京都大学臨界実験装置 (KUCA)
設置変更承認申請について

【第 412 回審査会合 (2021. 8. 31) 質問回答】

京都大学複合原子力科学研究所

図1 L5.5P-30 炉心 初期出力を変化させた時の出力変化
 (実線 : 0.01W、点線 10W) (両図は横軸のスケールの違い)

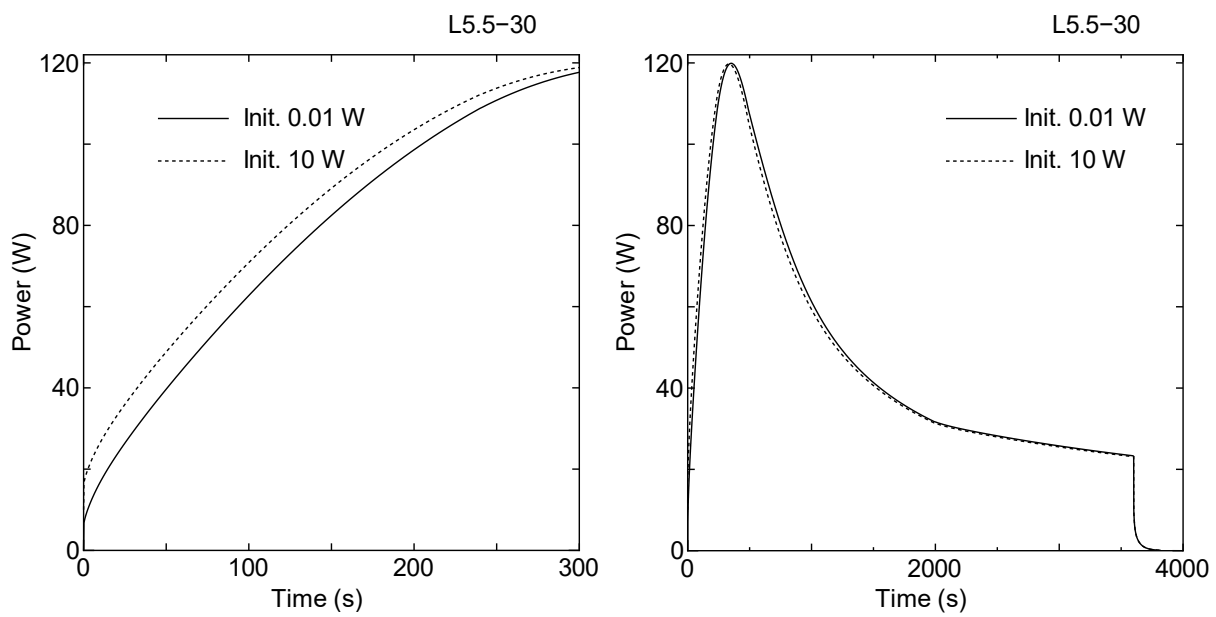
【コメント2】

「中性子発生設備又はパルス状中性子発生装置を臨界状態において利用」の過渡解析において、初期出力を変更したときの影響について確認する

L5.5-30 炉心について、審査会合資料では初期出力を 0.01W として過渡解析を行っていたが、設定した初期出力が温度上昇に及ぼす影響について調べた。なお、初期出力を大きくすると同じ中性子発生量では 120W のスクラムに至る場合があるため中性子発生量は初期出力ごとに若干調整して 120W スクラムとならないようにしている。

表2に過渡解析の結果を示す。この結果より初期出力を変化させても温度上昇量はほとんど変化しないことが判る。初期出力が 0.01W と 10W の場合の出力変化を図1に示すが、両者は過渡解析の初期段階では若干の違いがあるものの、大局的に見るとほとんど相違は見られないため温度上昇量（出力の積分値）もほとんど変化しないものと考えられる。
